LUSCOMBE

X 2/50 Gäller: Flygplan av typ **Luscombe 8A och 8E, Silvaire.**
 Tid för åtgärd: Snarast, dock senast den 1 april 1950.
 Referens: Rapport Bi SABL - 6/50 (I. 132/50; 2120/2:).
 Åtgärd: Enär det inträffat, att sidoroderlinorna hoppat ur sina lägen i bryttrissorna, skola urspåringskydd införas enligt AB Kockums Flygindustris i Malmö ritning KFi Luscombe Silvaire av den 12 maj 1949.

3/51 Gäller: Flygplan av typ **Luscombe Silvaire.**
 Tid för åtgärd: Snarast, dock senast den 1 april 1951 samt inspektion därefter var 100:e flygtimme intill dess åtgärd enligt b) nedan vidtagits.
 Referens: Rapport Bi SABL - 3/51 och 11/51.
 Åtgärd: Sprickor ha i ett fall påträffats å fästbalken för fena och stabilisator. Med anledning därav skall området omkring fästbalkens urtag inspekteras för eventuell sprickbildning. Beroende på resultatet av denna inspektion skola följande åtgärder vidtagas:

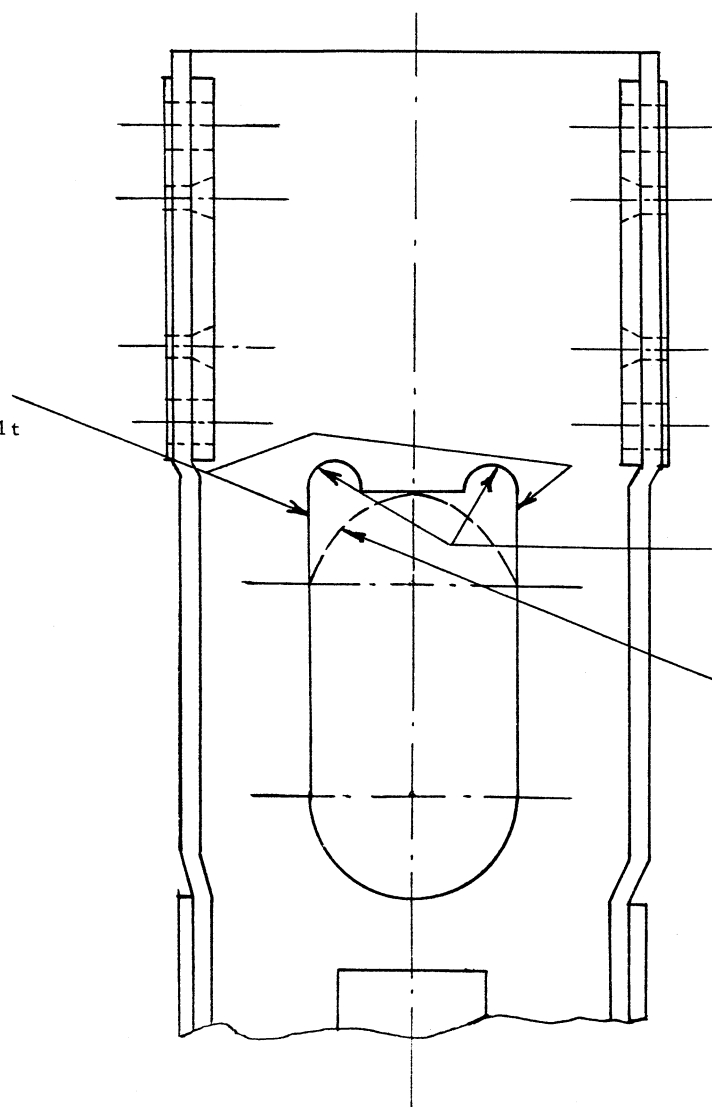
a) Om sprickor påträffas, vilka icke överstiga 3 mm längd, skola stopphål borras i sprickornas ände, varjämte balklivets urtags skarpa hörn avrundas såsom framgår av fig. nedan. Dylika avrundningar skola upptagas oavsett sprickor upptäckas eller icke.

b) Om sprickor överstigande 3 mm längd påträffas skall fästbalken utbytas mot ny sådan, tillverkad av samma material och dimensioner. Urtagen i balken skall dock även i detta fall utformas enligt fig. nedan.

Område där
sprickor eventuellt
kunna uppstå

Urtagets skarpa
hörn avrundas
med 4 mm radie

Vid nyttillverkning
av fästbalken skall
urtagets övre del
avrundas
